INTEGRAZIONI GIUDIZIO DI RINVIO PROCEDURA VA

CCR-VIA Giudizio n° 3323 del 14/01/2021**Prot. n° 2020/229056 del 29/07/2020****SPA verifica di Assoggettabilità a VIA****Art. 20 D.Lgs 152/06 e ss.mm.ii.****STUDIO GETA****Gestione Ecosostenibile e Tutela Ambientale****Via San Martino, 11 - PESCARA**

Ditta Proponente: F.LLI DI TOMASSO A.L. SNC DI DI TOMASSO ADOLFO
Oggetto: Impianto di recupero rifiuti inerti non pericolosi per un quantitativo superiore a 10 ton/giorno
Comune di Intervento: Rosciano (PE)
Tipo procedimento: VERIFICA DI ASSOGGETTABILITA' AMBIENTALE ai sensi dell'art. 19 del D.Lgs. N° 152/2006 e ss.mm.ii..
Tipologia progettuale: pt.7 lett.z.b) All.IV D.Lgs 152/2006 e smi

RILIEVO DELLO STATO DI FATTO con distanza di oltre 150 mt dalla sponda del Fiume Pescara
Sovrapposizione con Carta Tecnica Regionale

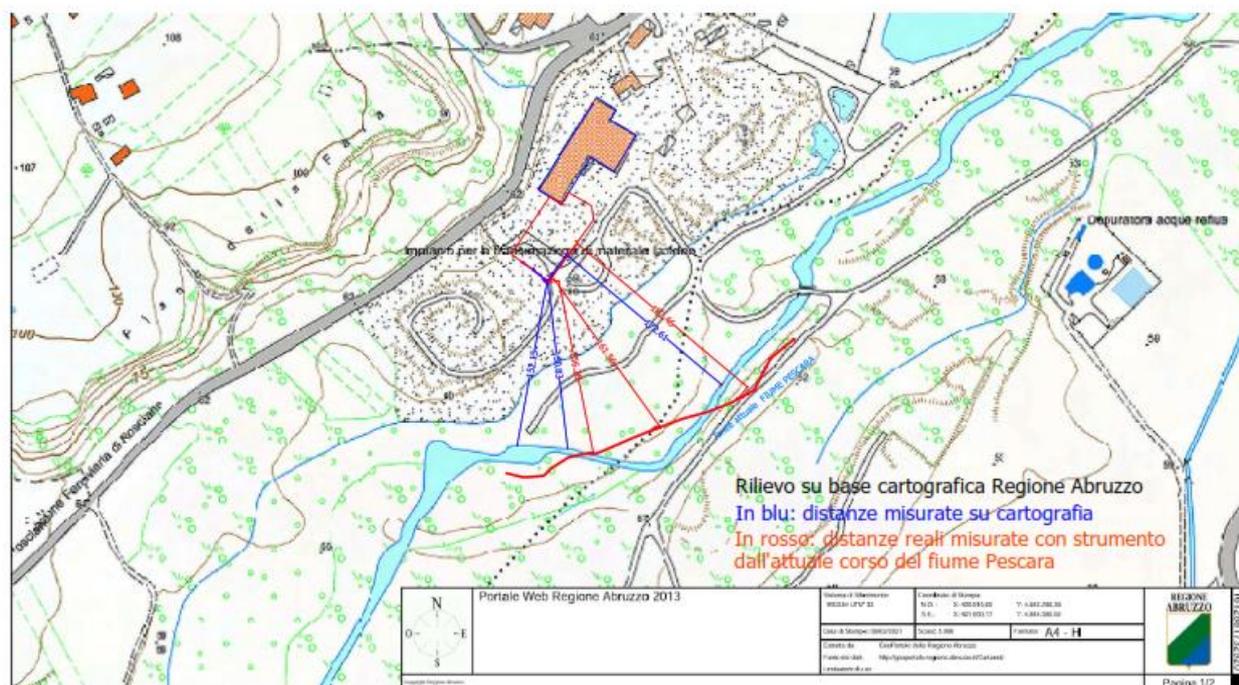
Al fine della corretta applicazione dell'art. 80 della L.R. 18/83 si ricorda che il comma 3 stabilisce: *“Lungo i corsi d'acqua riportati nell'allegato A della L.R. 3 novembre 2015, n. 36 (Disposizioni in materia di acque e di autorizzazione provvisoria degli scarichi relativi ad impianti di depurazione delle acque reflue urbane in attuazione dell'art. 124, comma 6, del decreto legislativo 152/2006 e modifica alla L.R. 5/2015), l'edificazione al di fuori del perimetro del centro urbano è interdetta entro una fascia di metri centocinquanta a partire da ciascuna delle relative sponde ovvero, nei tratti arginati, dai piedi esterni degli argini nonché dal confine dell'area demaniale qualora più esterna rispetto alle sponde o argini”.*

i richiamati articoli di legge di cui sopra, sono pertinenti in tema di “edificazione”; probabilmente precedentemente non è stato da noi chiarito che l'intervento oggetto del presente studio **“NON prevede alcuna edificazione”**, in quanto tutte le opere annesse e a servizio dell'impianto di recupero rifiuti inerti in progetto sono preesistenti e realizzate già nel 1987, per cui viene ribadita la circostanza che **“NON verrà avviata alcuna opera edificatoria”**, comunque al fine di rispondere al giudizio di codesta commissione, essendo

l'area a disposizione molto ampia e completamente impermeabilizzata la recinzione più prossima al corso d'acqua principale (Fiume Pescara) verrà traslata di circa 7 metri in direzione opposta all'alveo fluviale, ciò permetterà di rispettare la distanza di mt 150 dal punto più prossimo della recinzione dell'impianto all'argine in sx idrografica del fiume Pescara.

Tale distanza è verificata sia su base cartografica (CTR Abruzzo - Geoportale) sia attraverso rilievo strumentale effettuato in data 05/02/2021 che evidenzia l'attuale corso del fiume Pescara; sappiamo bene che il fiume è entità viva e che nel corso degli anni cambia il suo corso, attraverso processi di erosione delle sponde, nonostante l'attuale corso del fiume abbia subito una deviazione in sponda sinistra, benchè l'ufficialità delle distanze è dimostrabile solo attraverso cartografia ufficiale, è stato ritenuto utile dimostrare attraverso rilievo strumentale, il rispetto della distanza minima prescritta dalla normativa vigente.

Si allega nuova cartografia con evidenza delle distanze.

**RILIEVO DELLO STATO DI FATTO con distanza di oltre 25 mt dalla zona P4 (59,45 mt)
SOVRAPPOSIZIONE CON STRALCIO PSDA**

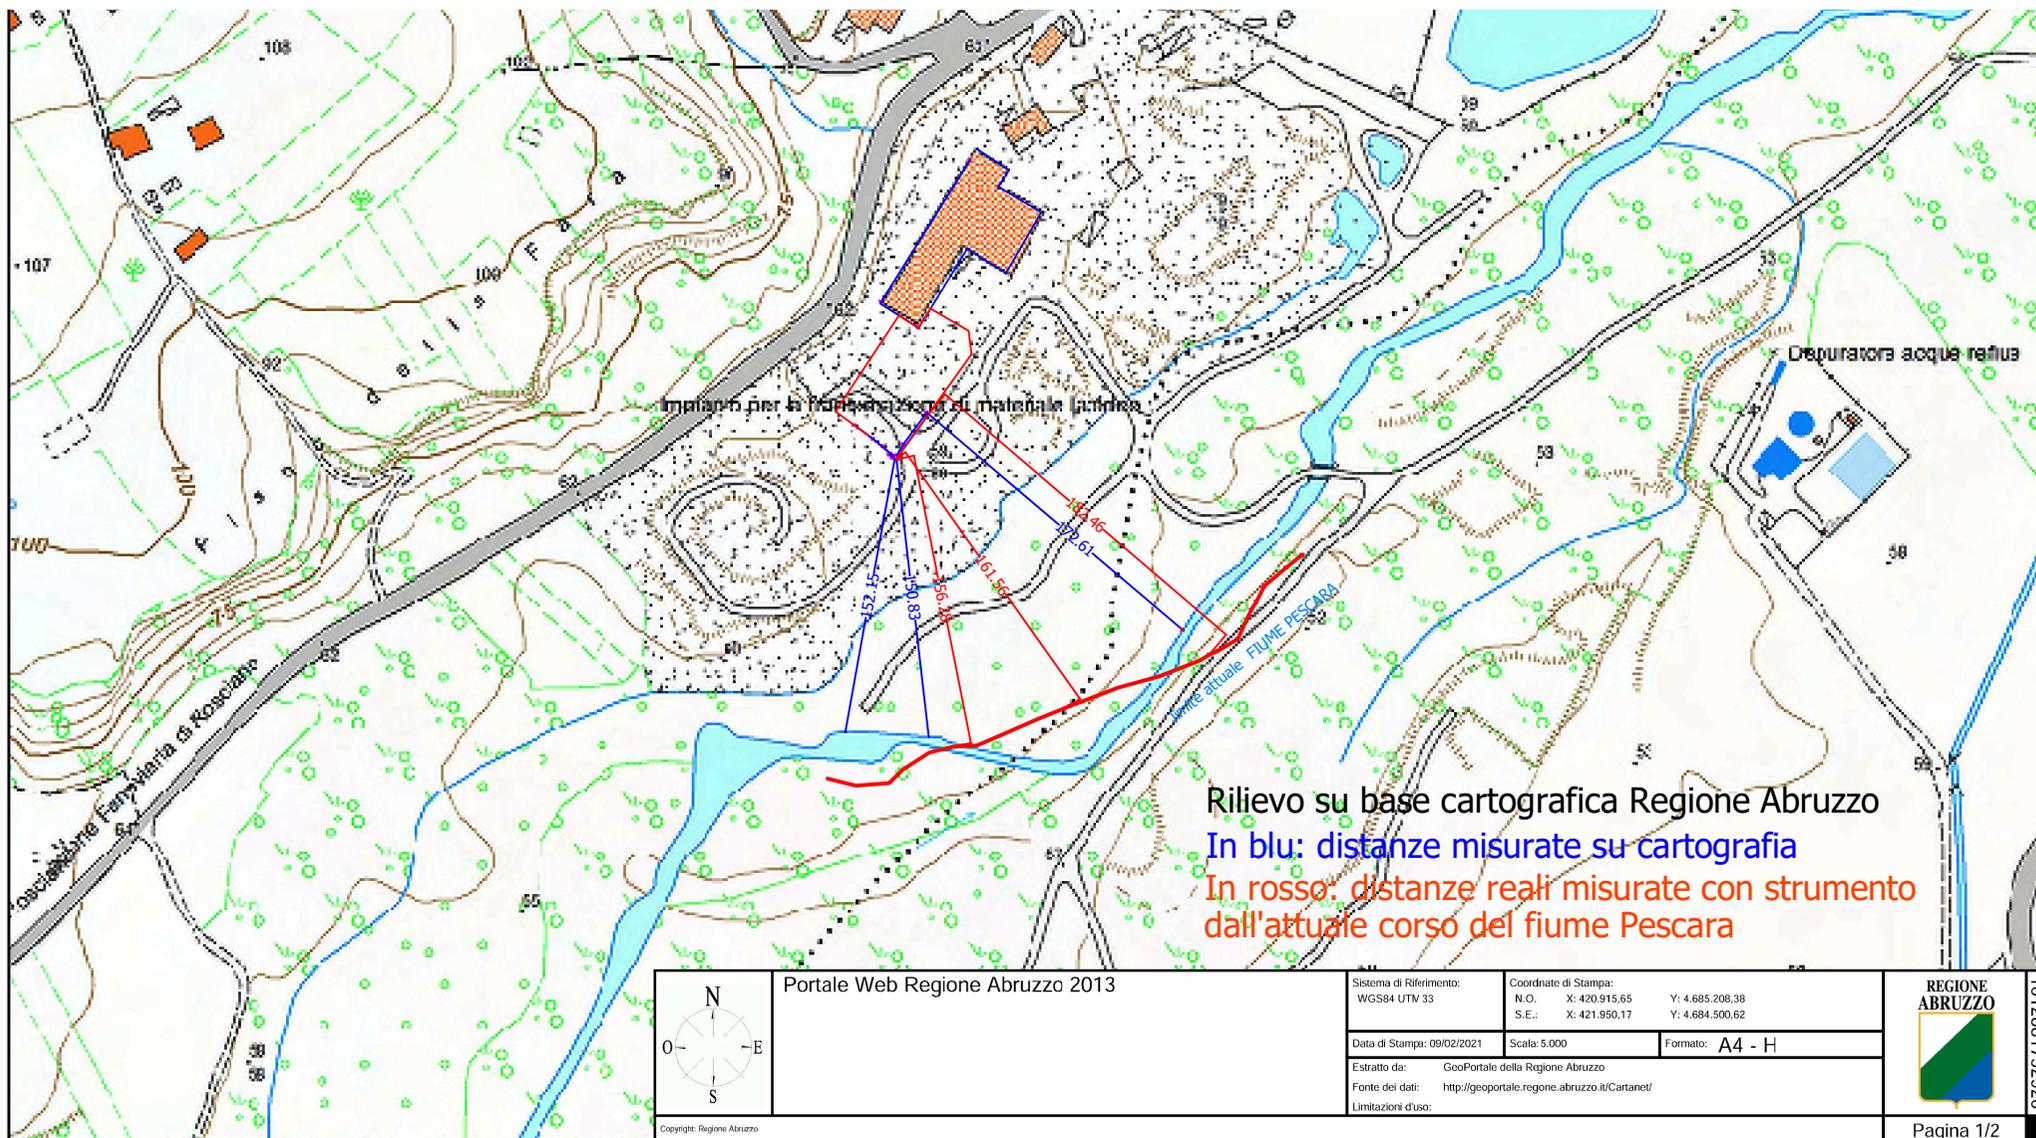
Pertanto, per quanto sopra, è necessario calcolare correttamente, su base cartografica adeguata, la distanza dei confini dell'impianto dall'area demaniale in quanto più esterna rispetto all'argine/sponda indicati negli elaborati progettuali. Nell'elaborato dovrà essere riportata anche la distanza dei confini dell'impianto dal limite esterno della "piena ordinaria", equivalente al perimetro della classe di pericolosità P4.

Infatti, il comma 3-bis dell'art. 80 della 18/83 nel testo vigente stabilisce : “Per i corsi d'acqua nei quali il vigente Piano Stralcio di Bacino per la Difesa Alluvioni, redatto ai sensi della L. 18 maggio 1989, n. 183, individua e perimetra le fasce di pericolosità idraulica, fatta salva la identificazione della fascia di salvaguardia di cui al comma 3 del presente articolo viene individuata una ulteriore distanza pari a metri venticinque dal limite esterno della "piena ordinaria", equivalente al perimetro della classe di pericolosità P4, qualora la fascia che ne risulti sia posta più esternamente rispetto a quella stabilita dal medesimo comma”.

In risposta al precedente punto, si allega planimetria di dettaglio su base cartografica CTR regione Abruzzo (Geoportale) ove viene evidenziato il rispetto della distanza dal punto più prossimo della recinzione dell'impianto al confine della zona indicata come P4 pari a m 59,45.
